第3回梯川水系有識者委員会における 意見と対応状況

平成27年9月16日 国土交通省 北陸地方整備局 金沢河川国道事務所

(1)年超過確率について

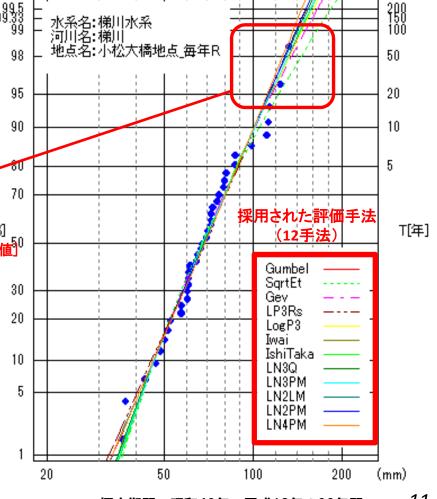
意見	回答及び対応	備考(案参照ページ)
・整備計画目標が1/30確率規模としているが、戦後最大規模であれば70年で最大と捉えられるため、説明方法を再検討すること。	昭和34年8月洪水は、戦後最大規模の 流量であり、流量からみれば、概ね70年間の第1位となります。 しかし、洪水防御計画においては、河川砂防技術基準(計画編)に基づき、確率評価した降雨量から流出計算を行い、目標流量を設定することが標準とされています。 梯川においても同基準に基づき目標流量を設定しており、昭和34年8月洪水の雨量確率が概ね1/30となることから、「年超過確率1/30の規模の降雨(戦後最大規模の洪水である昭和34年8月洪水と同程度の降雨量)によって発生する洪水」と記載しています。	整備計画(案)p56 「第4章第2節第1項洪水対 策(外水対策)」 7行目~9行目 「本整備計画に定める河川 整備を実施することで、降 超過確率1/30の規模の降の (戦後最大規模の洪水で同程 を昭和34年8月洪水で同程 度の降雨量)によって発生 する洪水に対して、家図るとが可能となります。」 (1)で回答いたします。 (1)で回答いたします。 説明 説明 記述率について
 ・樹木伐採についての原案の記述は一般的なものに留まっているため、もっと具体的に記述されたい。 ・樹木伐採や、掘削箇所などについて具体的に記載するには、内容をより明確にする必要があるため、河川整備計画ではなく、事務局から提案のあった河川維持管理計画に明記すれば良い。 	河道内樹木については、河川整備計画を踏まえ、樹木管理の考え方を別に定めるなど、治水機能や環境機能を十分に考慮しつつ、計画的かつ適切に樹木管理を行います。 ご意見を踏まえ、梯川水系河川整備計画(案)「第5章第2節第1項5.河道の維持管理」に追加・修正をいたしました。	整備計画(案)p70 「第5章第2節第1項5.河道 の維持管理」 10行目 「また、河道内樹木につい ては、別に定める「樹木管 理の考え方」などに基づき、 その治水機能や環境機能を 十分に考慮しつつ、計画的 かつ適切な樹木管理を行い ます。」

■ 昭和34年8月洪水を雨量確率で評価すると、基準地点小松大橋において概ね年超過確率1/30に相当する

S34.8洪水 124.3mm/9hr (1/32確率)

治水安全度:1/32⇒概ね1/30

(5) 原案作成のためのアンケート調査結果概要

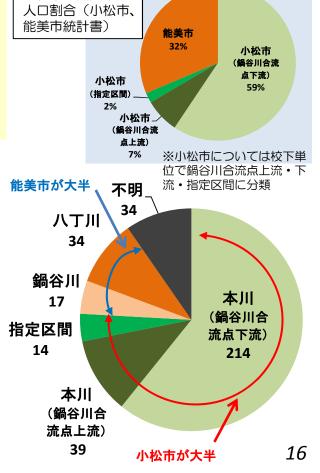
意見	回答及び対応	備考(案参照ページ)
・文化財のデータを最新の出典に基づき、 更新を行うこと。また、主な文化財の 写真に那谷寺を入れているが、葭島神 社本殿のほうが梯川に近く、歴史も古 い。さらに、仏大寺川流域の遊泉寺銅 山等小松市の産業発展に貢献してきた 遺産や前川〜木場潟間の水門、旧梯川 の蛇行の資料なども盛り込んでほしい。	ご意見を踏まえ、梯川水系河川整備計画(案)「第2章第6項歴史・文化」、「第2章第10項産業」に追記いたしました。 なお、旧梯川の蛇行については、「第2章第1節第1項流域等の概要」に記載しています。	整備計画(案)p11 「第2章第6項歷史・文化」 整備計画(案)p16-17 「第2章第10項産業」
・第1回委員会での発言のとおり、ジュズカケハゼについては、河川水辺の国勢調査で確認されているが、本来ため池にいる魚で、一時的な移入魚と考えられるため、希少種として取り扱わないで頂きたい。	ご意見を踏まえ、梯川水系河川整備計画(案)「第2章第4項自然環境」及び「第3章第2項梯川に生息する生物の状況」での記載を削除いたしました。	整備計画(案)p8 「第2章第4項自然環境」 整備計画(案)p42 「第3章第2項梯川に生息する生 物の状況」
・整備基本方針、整備計画のそれぞれの 段階での整備イメージを示してほしい。	河川整備計画は河川整備基本方針 における整備メニューを組み合わせ、 引堤+河道掘削案を採用しました。 整備基本方針に向けては、赤瀬ダム の有効活用及び新規洪水調節施設等 の整備を行います。	(2)~(4)で回答いたします。 説明資料 (2)河川整備基本方針の目標達成 に向けた取り組みについて (3)河川整備計画(案)の整備効果 (4)河川整備計画(案)での事業ス ケジュール
・前回のアンケート調査の回収率が低い ため、各地区の回答数を教えてほしい。 統計学的にみて回答が有効であるかを 検討する必要がある。極端に少ない場 合は、意見に代表性を持たせる上で留 意する必要がある。	各地区のサンプル数は本委員会で ご報告いたします。	(5)で回答いたします。 説明資料 (5)原案作成のためのアンケート 調査結果概要 7

小松市・能美市の意見応募者352件を本川3区分、支川2区分の計5区分に分類
